## **Заключение специалиста № 27/2023**

10 ноября 2023 г.

Вопрос1: Провести исследование предоставленных Заказчиком копий документов и фотоматериалов, проверить соответствие технологии ремонта автомобиля Hyundai Grand Starex, 2008 года выпуска, гос. регистрационный знак Т384ХМ/152, VIN: КМJWAN7JP8U018955, произведенных в автосервисе Заказчика, с технической и нормативной точки зрения. Если имелись нарушения технологии ремонта или требований НТД, то указать какие.

Вопрос2: Провести исследование «Заключения специалиста №1908» от 18.08.2023, выполненного специалистом ООО «СтандартОценка» Жариковым Ю.В., с технической и нормативной точки зрения. Если будут выявлены несоответствия или ошибки, то указать какие.

**Рисунок 3.** Кожухи (крышки) цепи С (выдержка из ТИС [3.6]).

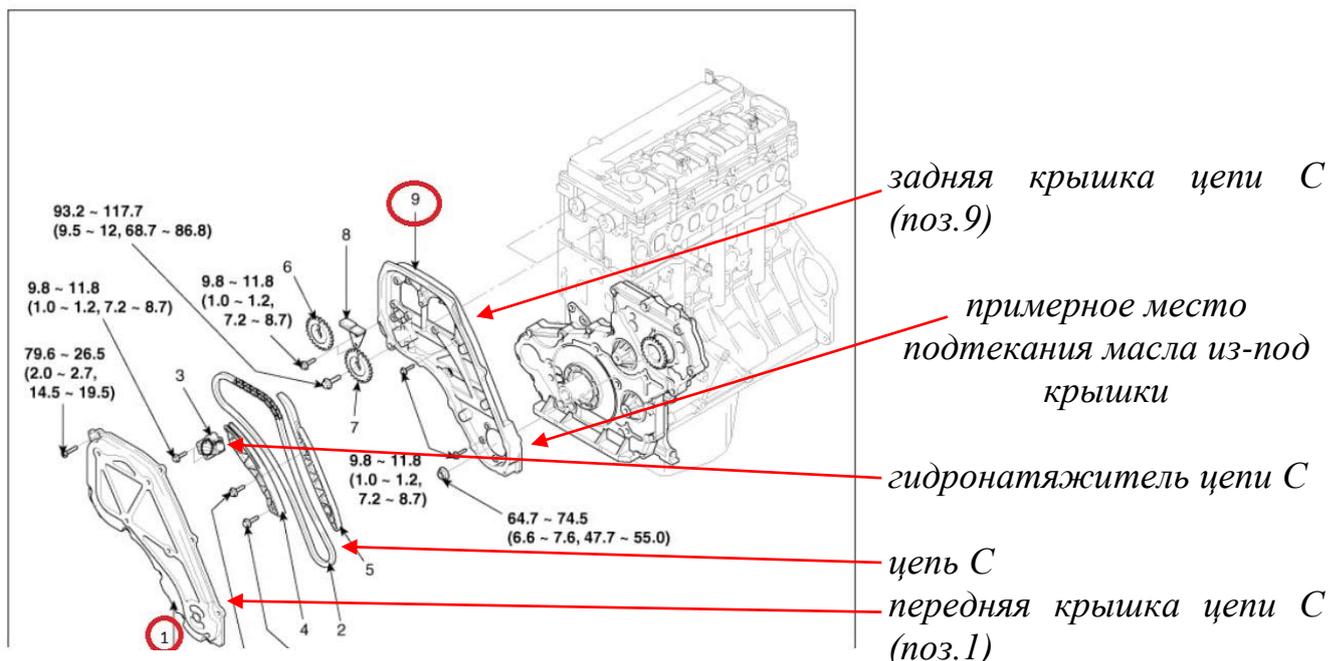
- некорректная работа гидронатяжителя цепи С (см. рис. 3), что вызывало бы нештатный «провис» цепи на приводных шестернях и, как следствие, перескок звеньев цепи по зубьям звездочки.

Рисунок 4. Следы повреждений на наружной крышке цепи С.

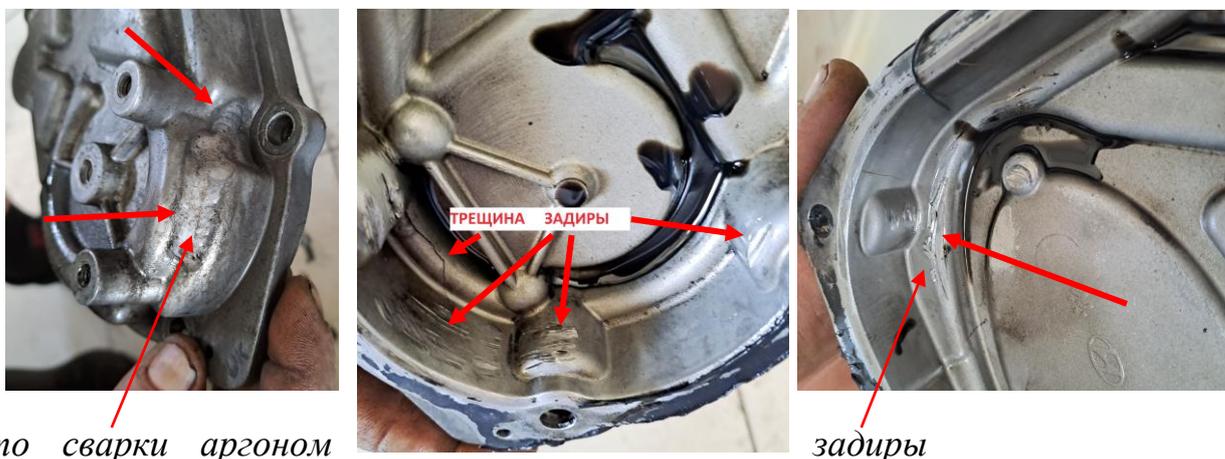
**6.3.** По данным Заказчика, еще при начале выполнения работ (при разборке), его работниками был обнаружено восстановление дефекта наружной крышки цепи С (трещина), которое было зафиксировано на фото и о чем было сообщено клиенту - наружная крышка цепи С имела механическое повреждение и подвергалась восстановлению путем сварки аргоном.

Такого типа повреждения могут появиться **только** в одном случае – при обрыве цепи С и нештатном воздействии звеньями цепи по крышке направлением изнутри/наружу, поскольку других элементов, которые могли бы причинить такие повреждения, под крышкой цепи просто **нет**. Трещина на среднем фото указывает на то, что она **не могла появиться от колебания цепи**, поскольку трещина расположена **не в оси движения цепи**, а в углублении крышки, что **явно видно** на фото. То есть – на двигателе исследуемого автомобиля уже происходил обрыв цепи С и крышка кем-то восстанавливалась ранее. Какая другая цепь была установлена на замену порванной, Заказчику неизвестно, автомобиль прибыл к нему с **неповрежденной** цепью С.
